Odpowiedzi na pytania i postulaty Wykonawców (XV)

Dotyczy postępowania na „Wykonanie robót budowlanych - realizacja zabudowy mieszkaniowej wielorodzinnej u zbiegu ulic Zygmunta Augusta i Rycerskiej w Bydgoszczy” - sprawa Nr 02/2022

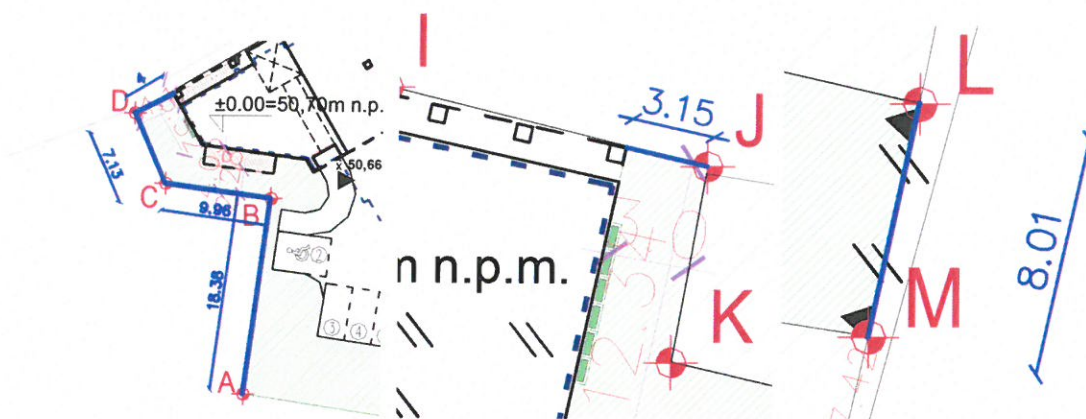
186) W pliku 2022_10_04_WYTYCZNE ZAMAWIAJĄCEGO DO ARCHITEKTURY_ZAŁĄCZNIKI jako warstwy nawierzchni zielonej na stropie garażu przewidziano:

P6	NAWIERZCHNIA ZIELONA NA STROPIE GARAŻU
20,0-45,0cm	Warstwa wegetacyjna i odwadniająca – substrat glebowy
0,2cm	Warstwa drenażowa i magazynująca wodę – folia kubatkowa z geowłókniną Floraxx Top firmy DORKEN
	Warstwa ochronno-separacyjna – DELTA BIOTOP 300C
15,0-20,0cm	Polistyren ekstrudowany XPS 50/70 kształtujący spadek
0,5cm	Papa termozgrzewalna przeciwkorzenna – Swisspor BIKUTOP EP5 WF FLAM
25,0cm	Strop wg projektu konstrukcji

Natomiast według przekrojów projektu wykonawczego architektury:

P6	<u>NAWIERZCHNIA ZIELONA NA STROPIE NAD RAMPA, NA STROPIE GARAŻU</u>
20-45 cm	<u>warstwa wegetacyjna i odwadniająca – substrat glebowy</u>
	<u>folia kubatkowa z geowłókniną</u>
20 cm	<u>termoizolacja polistyren XPS 50/70</u>
0,4 cm	<u>2x Papa /1 przeciwkorzenna / zgrzewalna sbs zbrojona siatką</u>
25 cm	<u>strop żelbetowy wg proj. konstr. + malowanie farbą do betonu</u>

Prosimy o doprecyzowanie, który z dokumentów jest nadrzędny w przypadku wystąpienia rozbieżności i jaki układ warstw należy przyjąć do wykonania nawierzchni zielonej na stropie.

Odpowiedź: ostateczne rozwiązanie w przypadku warstw P6 poniżej:

P6	NAWIERZCHNIA ZIELONA NA STROPIE GARAŻU
20,0-45,0cm	Warstwa wegetacyjna i odwadniająca – substrat glebowy
	Warstwa drenażowa i magazynująca wodę – folia kubatkowa z geowłókniną Floraxx Top firmy DORKEN
	Warstwa ochronno-separacyjna – DELTA BIOTOP 300C
15,0-20,0cm	Polistyren ekstrudowany XPS 50/70 kształtujący spadek
0,5cm	Papa termozgrzewalna przeciwkorzenna – Swisspor BIKUTOP EP5 WF FLAM , papa zgrzewalna sbs zbrojona siatką
25,0cm	Strop wg projektu konstrukcji

MODERN AW.10.104

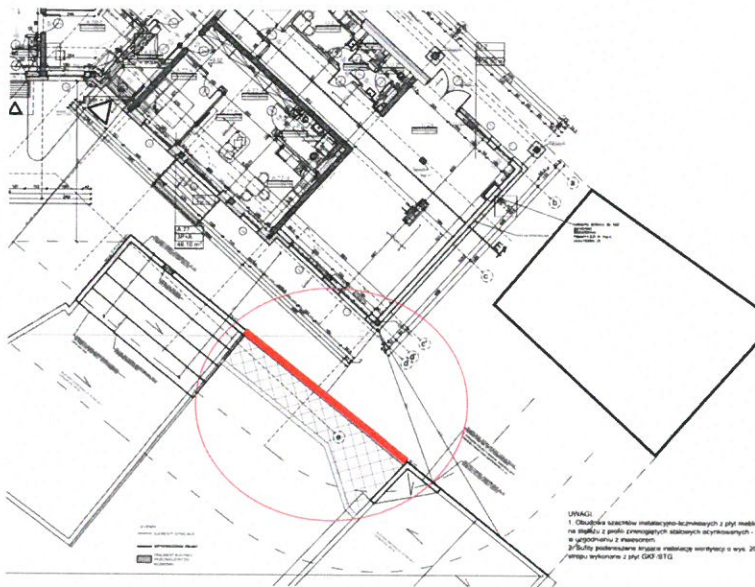
192) Proszę o potwierdzenie, że ogrodzenie terenu należy wykonać w ilości 47,3mb. Ogrodzenie wykonane z panelu ogrodzeniowego o oczkach 5x20cm, ocynkowanych i malowanych proszkowo; wysokość 123cm, podmurówka betonowa prefabrykowana o wysokości 23 cm, słupki stalowe zabetonowane w gruncie.

193) Proszę o zmianę ilości ogrodzenia w przedmiarze robót (obecnie jest 117,55 mb).

Odpowiedź: Ogrodzenie terenu należy wykonać na długości $4,00+7,13+9,96+18,38+3,15+8,01 = 50,63\text{mb}$

Zgodnie z wytycznymi Zamawiającego załącznik nr 1 ogrodzenie z profili 70x20x1,5mm. Profile stalowe malowane proszkowo w kolorze balustrad. Słupki stalowe malowane proszkowo podmurówka betonowa o wysokości min. 20cm.

Ogrodzenie, brama i furtka z profili 70x20x1,5mm

Profile stalowe malowane proszkowo w kolorze balustrad.
